Европейская экономическая комиссия**Комитет по внутреннему транспорту****Рабочая группа по таможенным вопросам,
связанным с транспортом****Группа экспертов по концептуальным и техническим
аспектам компьютеризации процедуры МДП****Третья сессия**

**Концептуальная, функциональная и техническая
документация eTIR — версия 4.3: поправки****Поправки к концептуальной, функциональной
и технической документации eTIR****Записка секретариата****I. Введение**

6. Кроме того, в том же документе рисунок 20 (Общая диаграмма классов eTIR) следует изменить следующим образом:

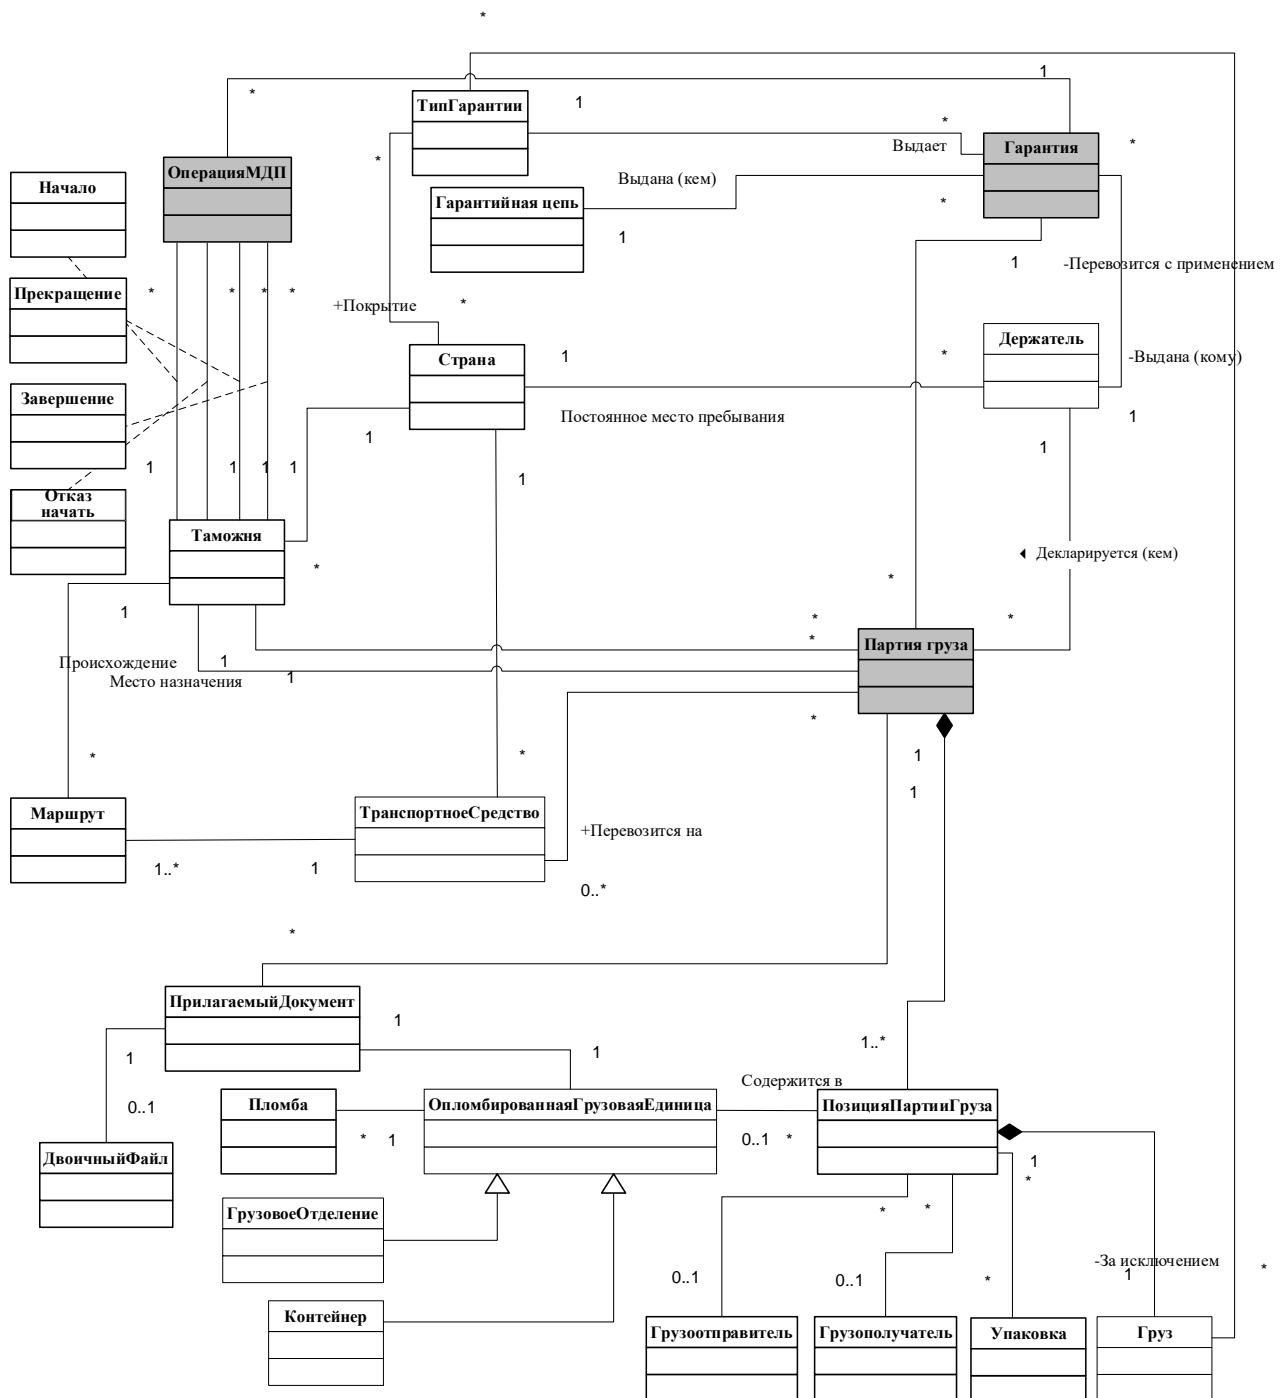
4. На втором заседании эксперты от Турции указали, что в ходе реализации проекта по подключению их таможенной системы к международной системе eTIR они выяснили, что для обеспечения возможности обработки данных декларации на (промежуточной) таможне места въезда до прибытия транспортного средства маршрут, который в настоящее время определяется на уровне стран, следует конкретизировать путем указания таможен. Эксперты от Европейского союза поддержали эту идею, поскольку эта информация необходима также НКТС, для того чтобы направлять данные деклараций в соответствующие таможни. Учитывая, что информация о маршруте, которая изначально не являлась частью данных, содержащихся в книжке МДП, стала указываться для обеспечения возможности предварительной обработки данных декларации, Группа экспертов изучила варианты, заложенные в модели данных Всемирной таможенной организации (ВТамО), и рассмотрела возможность включения класса ВТамО «ItineraryGovernementOffice» («Отделение государственного ведомства по маршруту») в класс «CountriesOfRouting» («Страны, по которым проходит маршрут») и присвоения ему имени eTIR «Customs office» («Таможня»). В рамках этого класса, хотя код таможни можно будет указывать в атрибуте «идентификация», по мнению Группы экспертов следует добавить также атрибут «роль» и направить в адрес ВТамО соответствующий запрос на изменение данных. Группа экспертов обратилась к секретариату с просьбой подготовить к ее следующей сессии предложение о поправке в этой связи.

5. Первое изменение, которое потребуется внести, касается документа «Концепции eTIR» (ECE/TRANS/WP.30/GE.1/2021/14/Rev.1). В пункте 1.2.3.1 («Регистрация данных декларации») подпункт «Предполагаемый маршрут» следует изложить в следующей редакции:

9. Рисунок 1.20 (Диаграмма классов декларации) следует также изменить следующим образом:

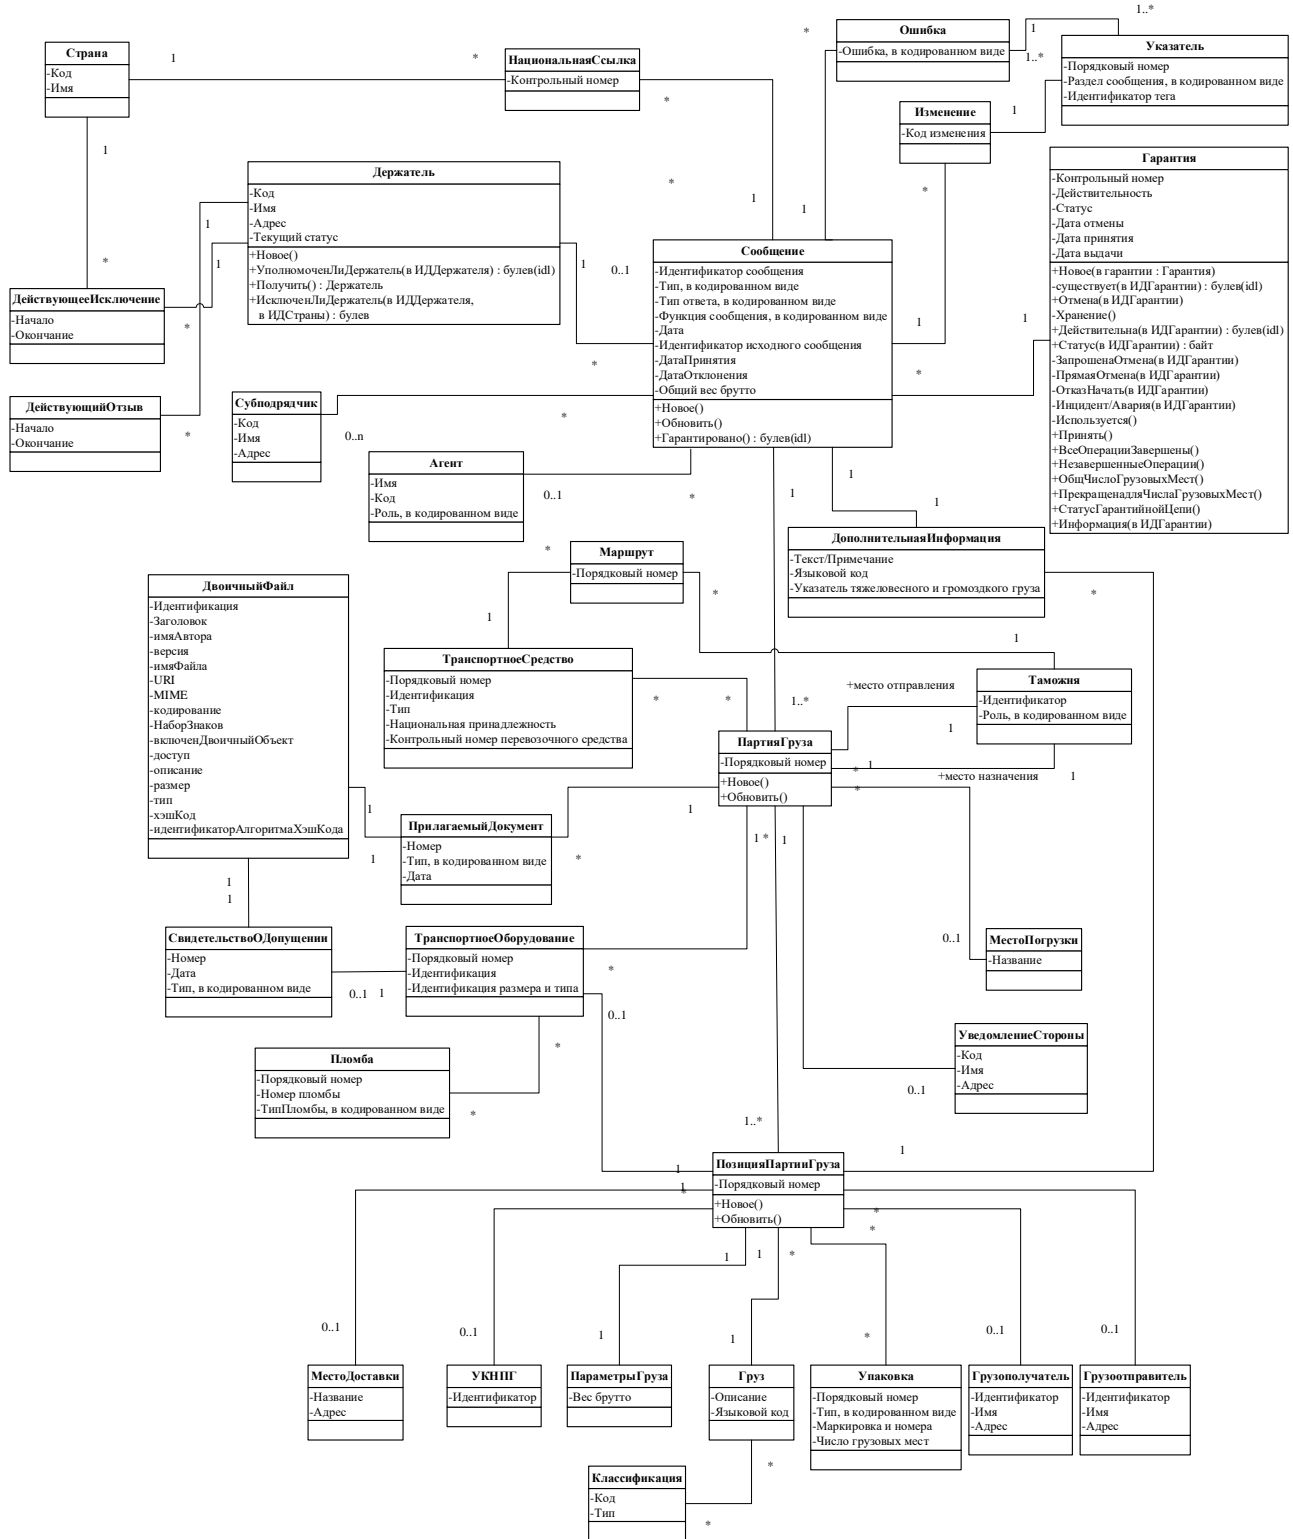
7. Далее, на уровне функциональных спецификаций eTIR, чтобы четче отразить роль бывшего класса «CountryOfRouting» («Страна, по которой проходит маршрут») (Ид. ВТамО: 81А), его имя в рамках системы eTIR надлежит привести в соответствие с наименованием ВТамО, т. е. «Itinerary» («Маршрут»).

8. В этом классе будет существовать класс ВТамО «ItineraryGovernmentOffice» («Отделение государственного ведомства по маршруту»), именуемый в системе eTIR «Customs office» («Таможня»). К этому классу будут добавлены два атрибута: «Идентификатор» и «Роль, в кодированном виде», причем последний должен быть включен в модель данных ВТамО.
